福島第二原子力発電所 原子炉施設保安規定変更認可申請について (審査会合における指摘事項の回答)

令和 3 年 2 月
東京電力ホールディングス株式会社

令和3年1月26日の審査会合における指摘事項の回答

審査会合における指摘事項の回答（No. 1）

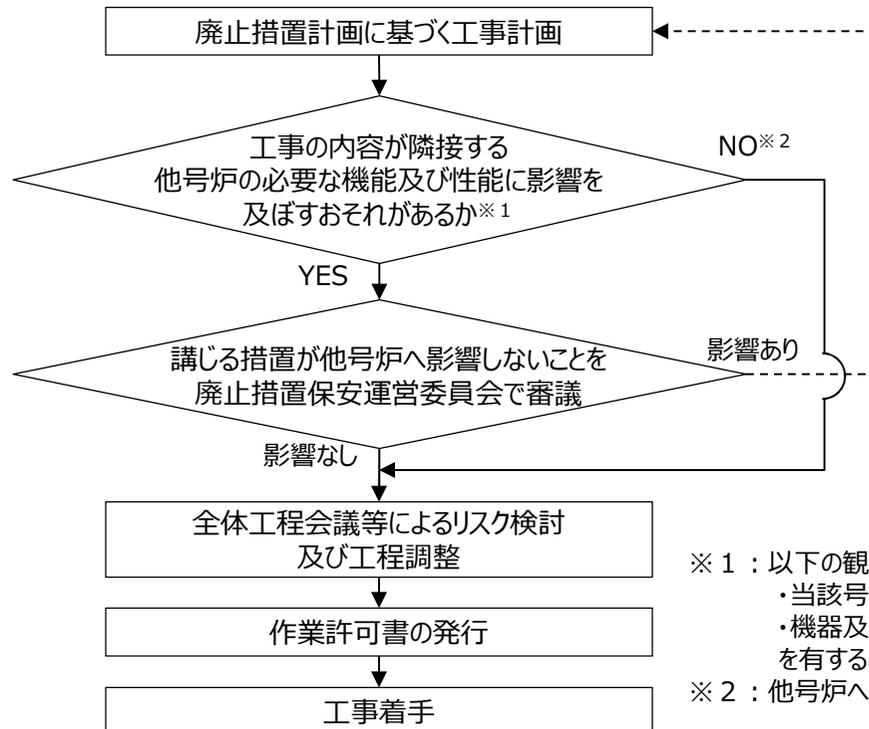
第19条（工事の計画及び実施）の廃止措置計画に基づき工事計画をする場合の隣接号炉への影響確認等について、具体的なプロセスを説明すること。

- 工事を所管するグループのGMが主体となり、工事の内容が隣接する他号炉に必要な機能及び性能に影響（以下、「他号炉への影響」という。）を及ぼさないことについて、以下のプロセスのとおり確認する。なお、隣接する他号炉とは発電所敷地内にある自号炉以外の原子炉施設をいう。
- 共用設備に関連する工事や工事場所が隣接する他号炉に跨る等、他号炉への影響を及ぼすおそれの有無を、関係するグループのGMと協議したうえで確認する。
- 他号炉への影響を及ぼすおそれのある場合は廃止措置保安運営委員会で審議し、他号炉への影響を及ぼすおそれのない場合はその確認結果について関係部長の確認を得る。
- 廃止措置保安運営委員会において、工事の内容を踏まえた措置を講じることで他号炉への影響を及ぼさないことが確認された場合（他号炉への影響を及ぼさないことについて関係部長による確認を得た場合含む。）は、必要な手続きが取られていることを確認したうえで工事に着手する。他号炉への影響が考えられる工事について、その対策が不十分である場合は計画を見直し、再度他号炉への影響を確認する。

※1：以下の観点による確認を行い、関係するグループのGMと協議を行う。

- ・当該号炉内で実施かつ共用設備以外の工事が
- ・機器及び系統が当該号炉のみに独立し、他号炉へのバックアップ機能や供給機能を有することがない設備に係る工事が

※2：他号炉への影響確認の結果について、関係部長による確認を得る。

審査会合における指摘事項の回答（No. 2）

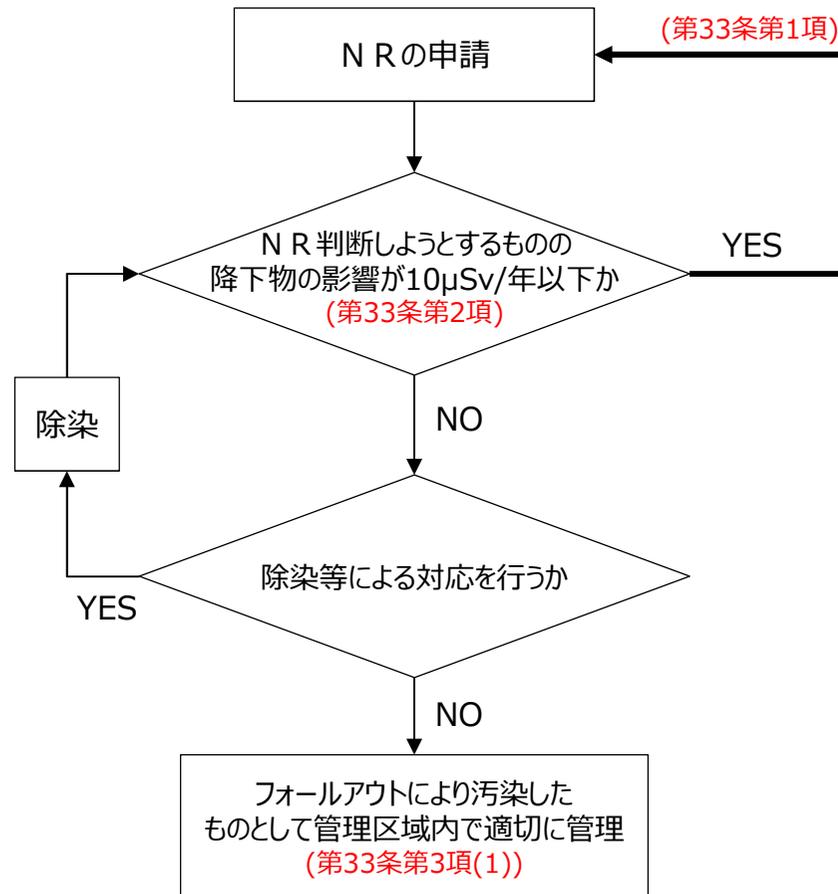
第7条（廃止措置保安運営委員会）の審議事項について、具体的な内容を説明すること。

- 第2項に定める廃止措置保安運営委員会の具体的な審議事項については、以下のとおり。
- 保安規定の記載については現行保安規定の記載を踏襲しており、以下のような具体的な審議事項については、社内規程において明確化する。
 - （1）保安管理体制に関する事項
原子炉施設の保安に関する組織、職務分掌の変更／原子炉施設の保安に関する事項を審議する委員会等の設置・廃止／廃止措置主任者の選任・職務に関する重要事項の変更
 - （2）廃止措置管理に関する事項
保安規定第14条に定めるマニュアルの制定・改定・廃止の方針／関連マニュアルの制定・改定・廃止の方針／原子炉施設の廃止措置の変更、新採用／保安規定に定める施設運用上の基準に影響を及ぼす事項／廃止措置工事に係る工事計画に関する事項
 - （3）燃料管理に関する事項
関連マニュアルの制定・改定・廃止の方針／使用済燃料輸送容器の仕様変更／破損燃料に関する特別措置
 - （4）放射性廃棄物管理に関する事項
関連マニュアルの制定・改定・廃止の方針
 - （5）放射線管理に関する事項
関連マニュアルの制定・改定・廃止の方針
 - （6）施設管理に関する事項
関連マニュアルの制定・改定・廃止の方針
 - （7）原子炉施設の改造に関する事項
 - （8）事故・故障の水平展開の実施状況に関する事項

第33条 降下物影響確認フロー（管理区域内の設備・機器等）

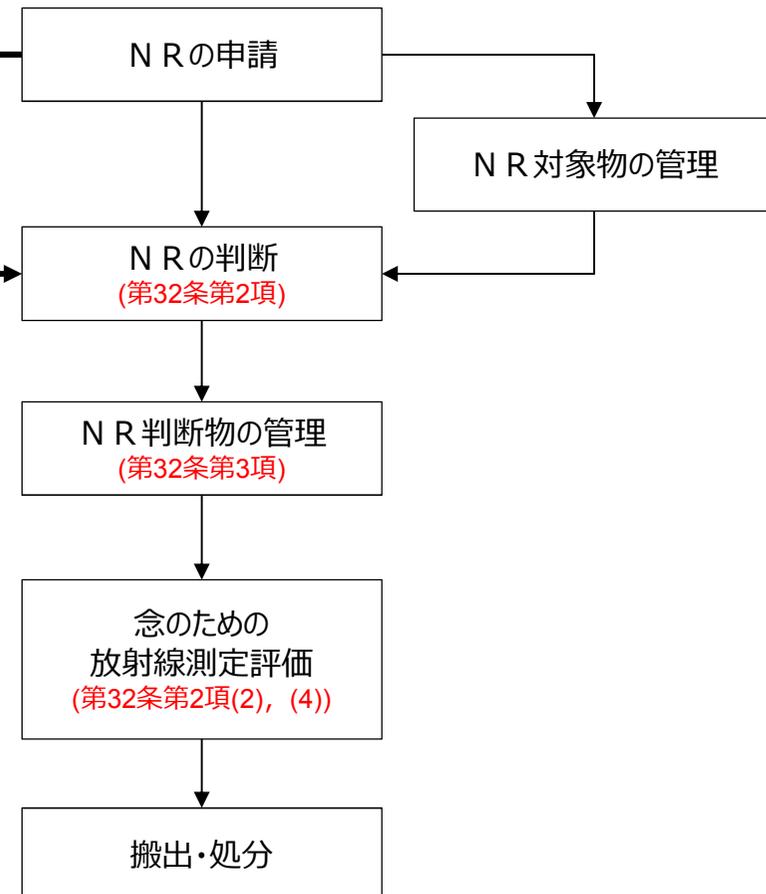
第32条（放射性廃棄物でない廃棄物の管理）及び第33条（事故由来放射性物質の降下物の影響を受けた設備・機器等の管理）については運用が一体でなされると思うが、全体的なフローを示すこと。また、条文との整合についても説明すること。
